## 改善箇所説明図

### 基準不適合発生箇所

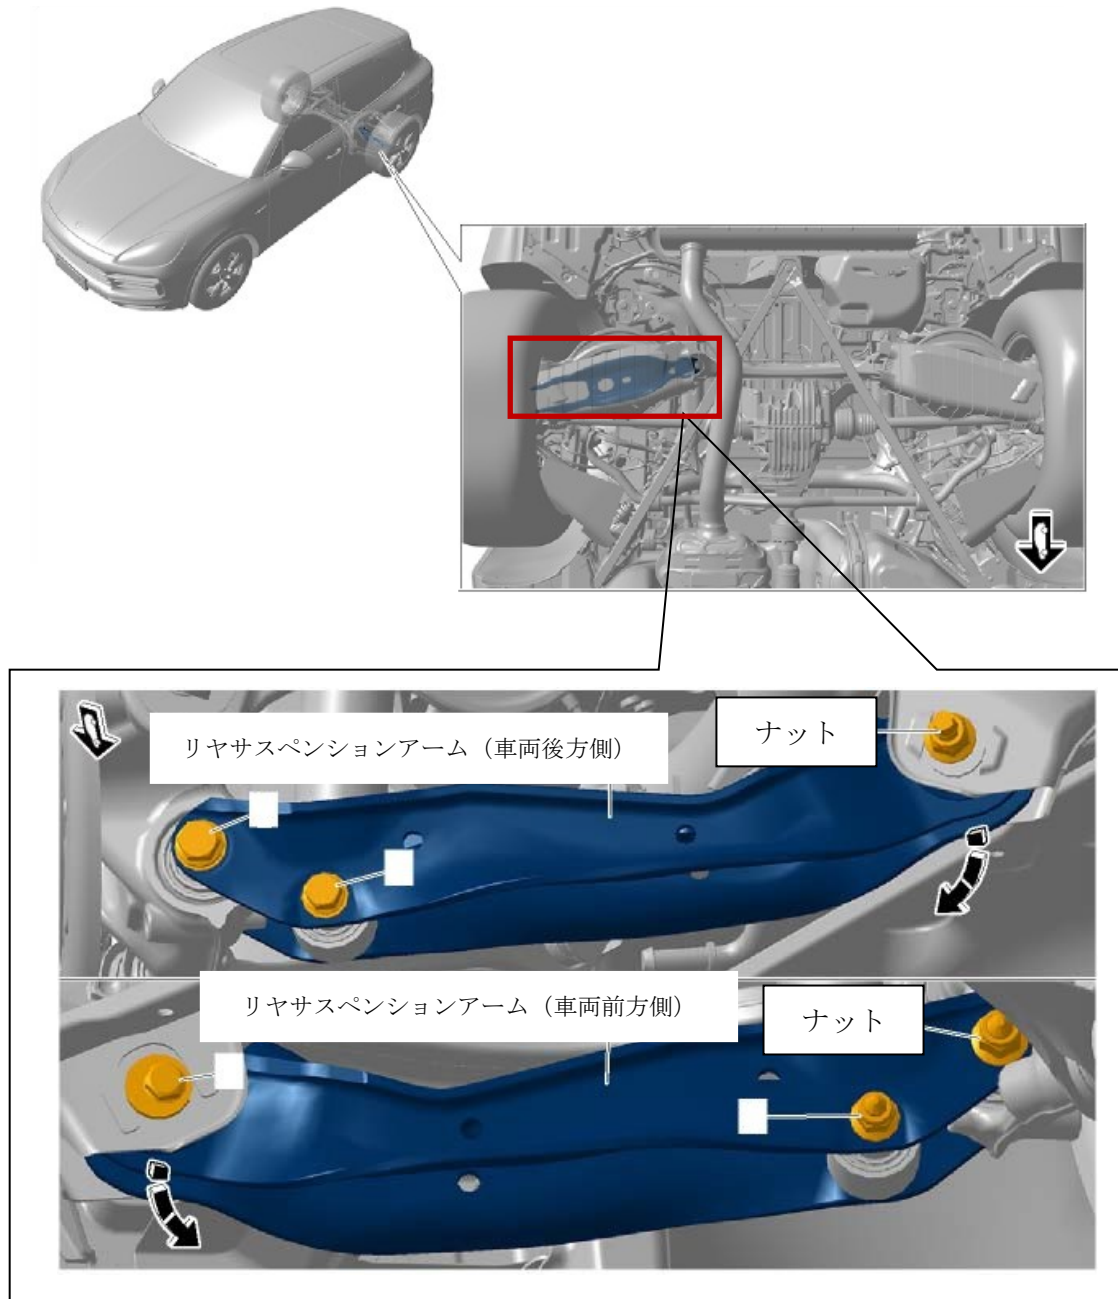
緩衝装置において、リヤサスペンションアームを固定するナットの材料が不適切なため、早期に腐食割れが生じるものがある。そのため、アーム固定部のネジが緩むことでがたつき、異音が発生し、最悪の場合、ハンドル操作が正常に行えなくなるおそれがある。

全車両、該当するナットを良品に交換する。また、ボルト側ねじ部やアーム類に損傷が生じている場合は新品に交換する

識別： 改善済車両には車台番号打刻の右側に黄色ペイントを塗布する。
